Datum 2 december 2024
Onderwerp Advies Rijkswaterstaat windturbine Oudenrijn

Bijlage 1 Advies verkeersveiligheid nader geduid

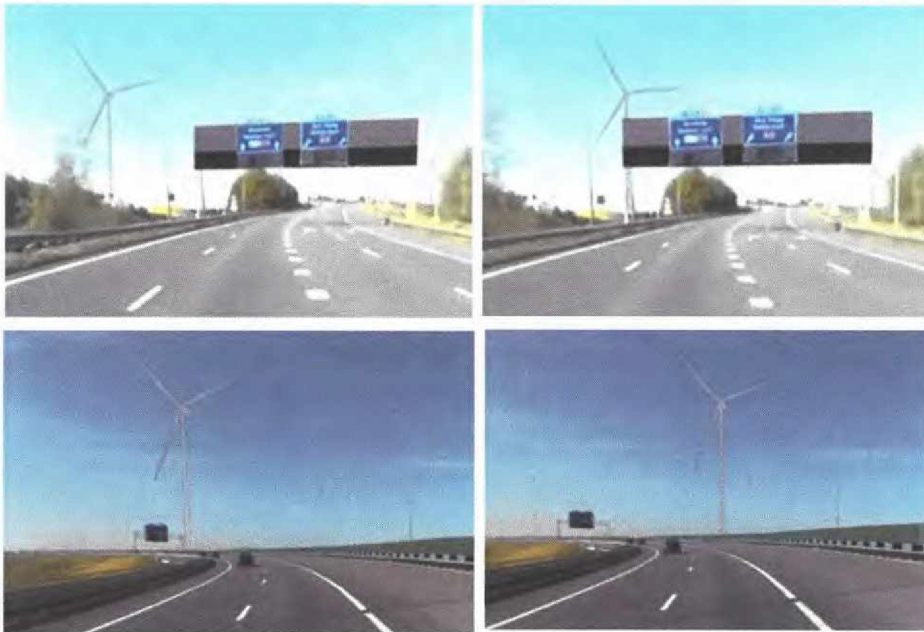
- Verwijderen bosschage
Het verwijderen van de bosschage, links naast de weg vlak voor de bocht naar links, kan bijdragen aan een beter zicht op het wegverloop. Nadeel van deze oplossing is dat de turbine wel volledig in het zicht komt op het moment dat de weggebruiker zich volledig op de aankomende bocht naar links moet richten. Het verwijderen van de bosschage om het wegverloopzicht te verbeteren is a priori een goede maatregel. Daarom wordt dit niet gezien als mitigerende maatregel voor de turbine.

- Paneel bewegwijzering weefvak
Het plaatsen van een groter paneel rondom de bewegwijzering om de turbine aan het zicht van de weggebruiker te onttrekken, werkt slechts voor een rijseconde. Daarvoor en daarna is de rotor van de turbine (weer) prominent in beeld. De kans op visuele afleiding blijft daardoor grotendeels bestaan, zie onderstaande afbeeldingen (links: oorspronkelijke locatie, rechts: alternatieve locatie).

In onderstaande matrix is dat weergegeven:

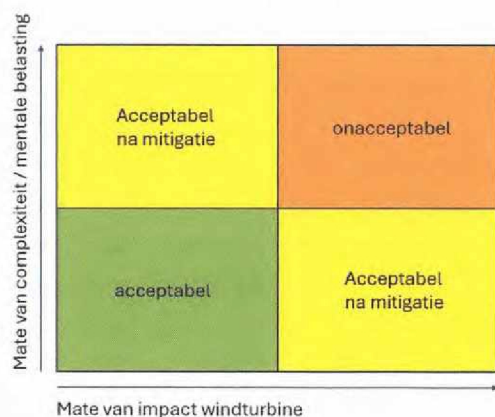
Rijkswaterstaat (Het Steunpunt Gedrag) beoordeelt de situatie op basis van de mate van complexiteit en de mate van impact van de turbine op de weggebruiker. Hieruit kunnen drie uitkomsten komen:

- Acceptabel
- Acceptabel na mitigerende maatregelen
- Onacceptabel.

Rijkswaterstaat en Arcadis verschillen niet als het gaat om de mate van complexiteit. Deze blijft onverminderd aan de hoge kant. Over de mate van impact van de turbine is wel verschil van inzicht. Rijkswaterstaat beoordeelt dat de turbine ondanks de beoogde mitigerende maatregelen, nog steeds een sterke impact heeft op de weggebruiker. Vandaar dat dit wordt beoordeeld als onacceptabel.
